监理工程师通知单

工程名称：丰宁满族自治县 2017 年第一批村级光伏扶贫电站项目 编号：FNGF-JLTZD-08

主题：关于现场施工质量相关事宜

附：不规范相片

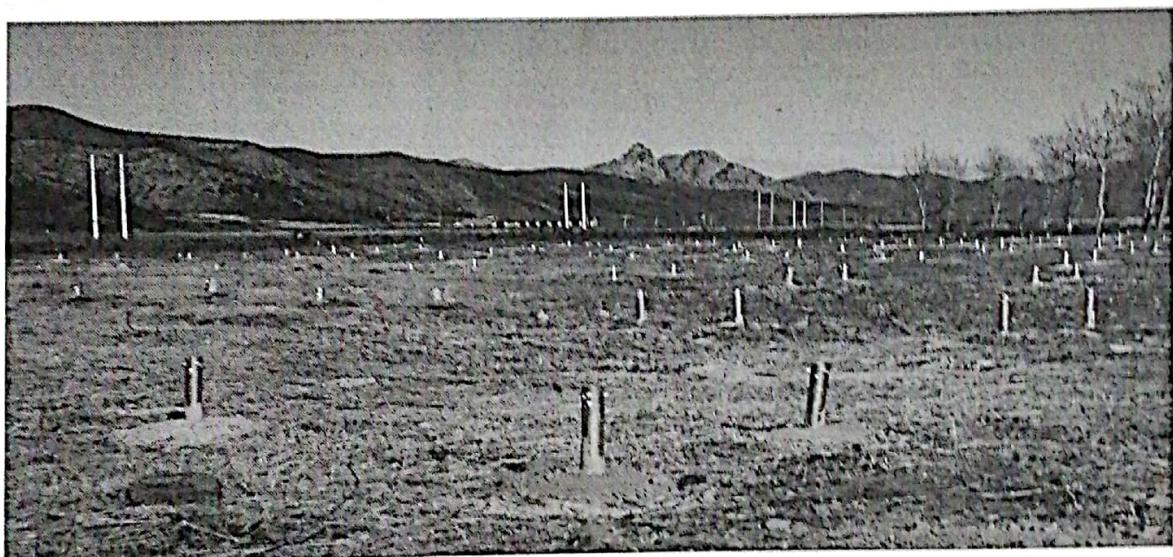
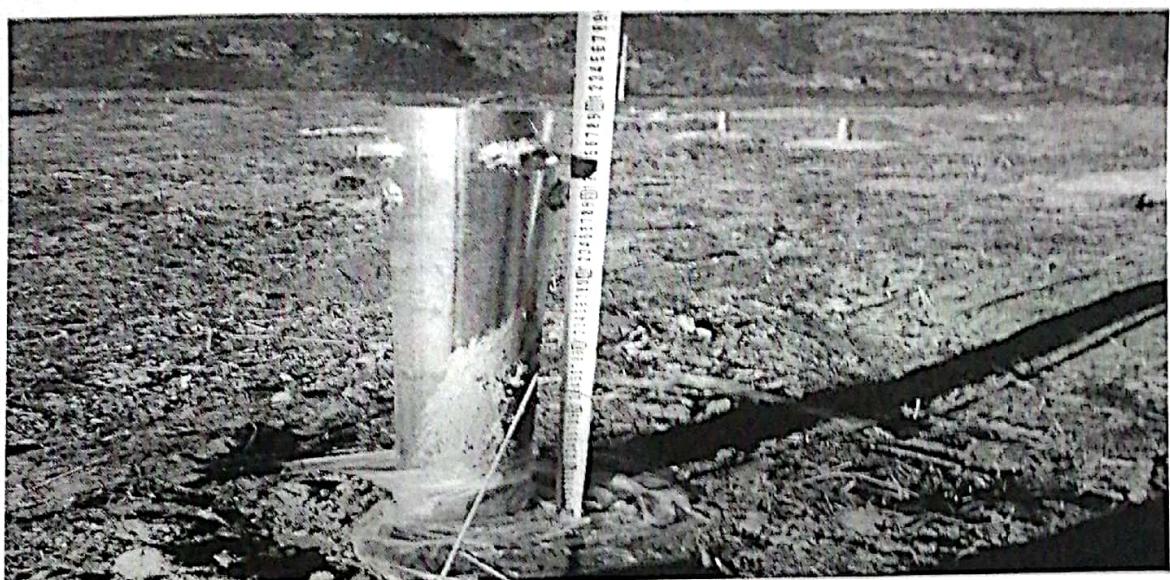
- 1、之前巡查此地块打孔深度时发现孔深未达到设计要求（1700mm），现场监理要求施工单位整改并对其进行技术交底（现场无技术、管理人员），但未见整改。
- 2、混凝土浇筑时未向监理部报验，现已浇筑完成。
- 3、现已浇筑预埋件外露部分偏高，未达到设计要求（ $\pm 300\text{mm}$ ）。
- 4、部分桩基浇筑不垂直，偏差较大；个别桩距不符合设计要求。

针对以上问题，现要求常州天合光伏发电系统有限公司总包单位，管理人员做好现场技术交底，对浇筑时地块，派专人负责进行现场管控，严控施工质量及现场安全文明施工。另限期于 5 日内整改完成，否则对你单位进行经济考核。望总包单位悉知并重视。
